改善箇所説明図

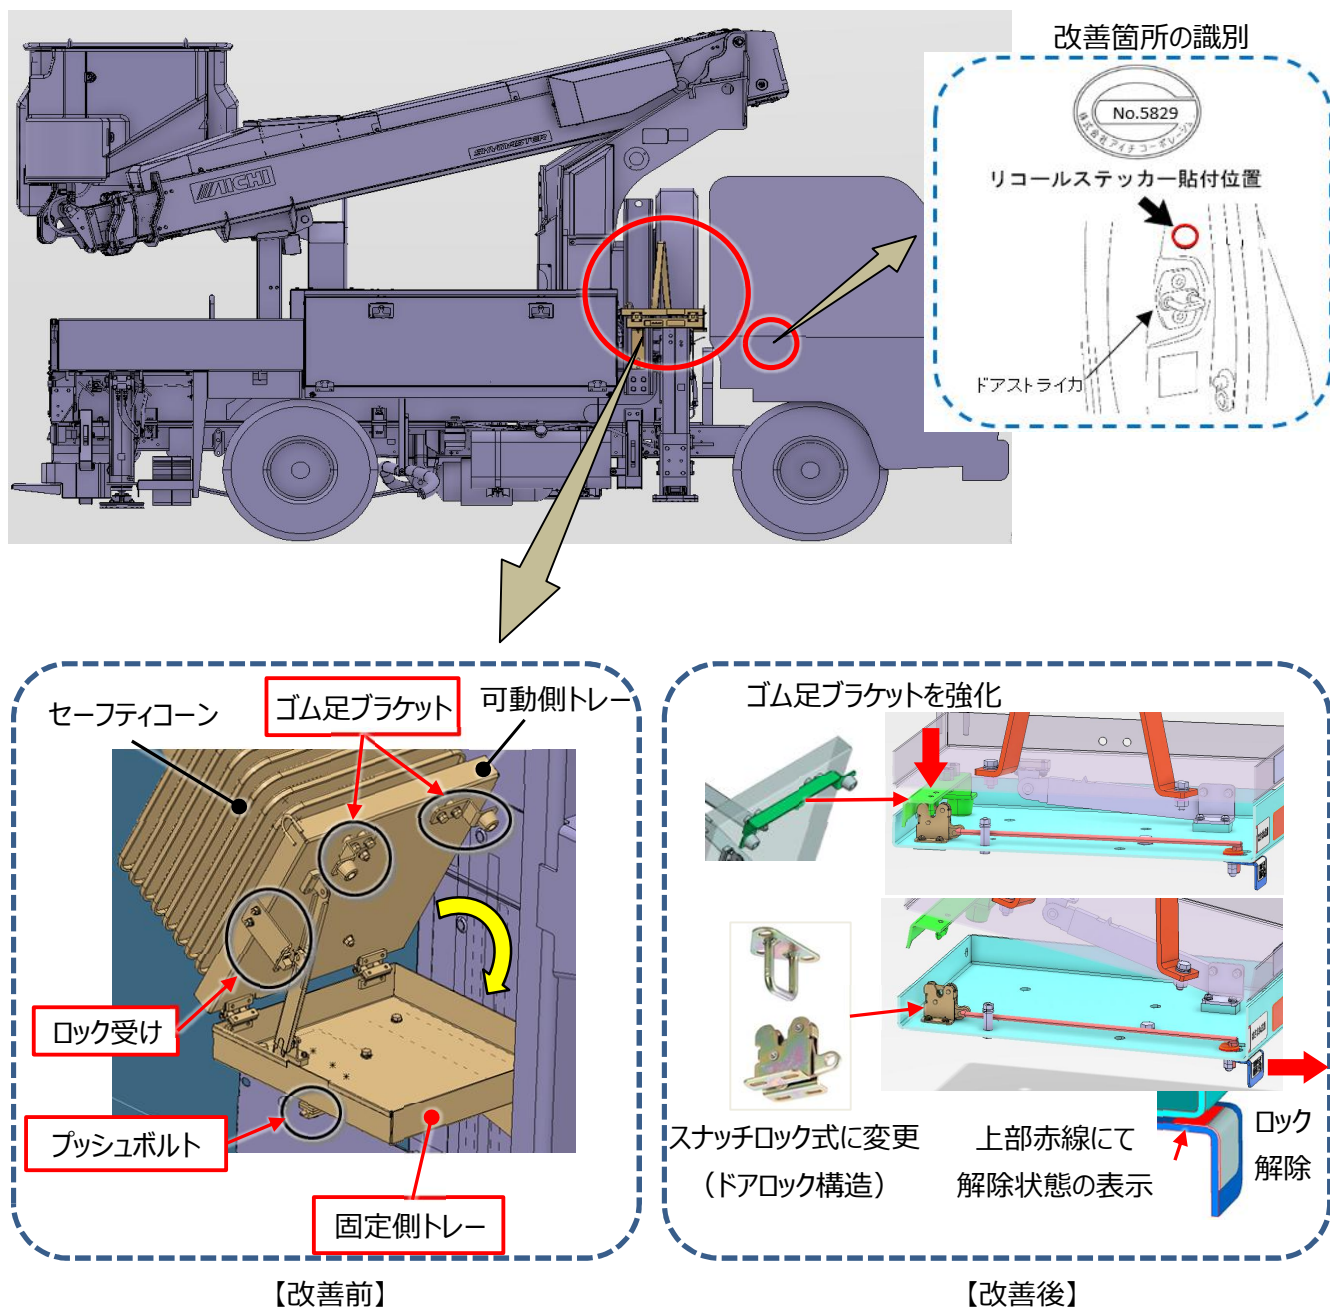
高所作業車のセーフティコーンを格納する可倒式トレーにおいて、ロック機構の強度検討が不十分のため、走行振動により当該ロック機構が破損することがある。そのため、走行中にロックが外れてトレーが傾くことでセーフティコーンが落下し、他の交通を妨げるおそれがある。

全車両、ロック機構を対策品に交換する。
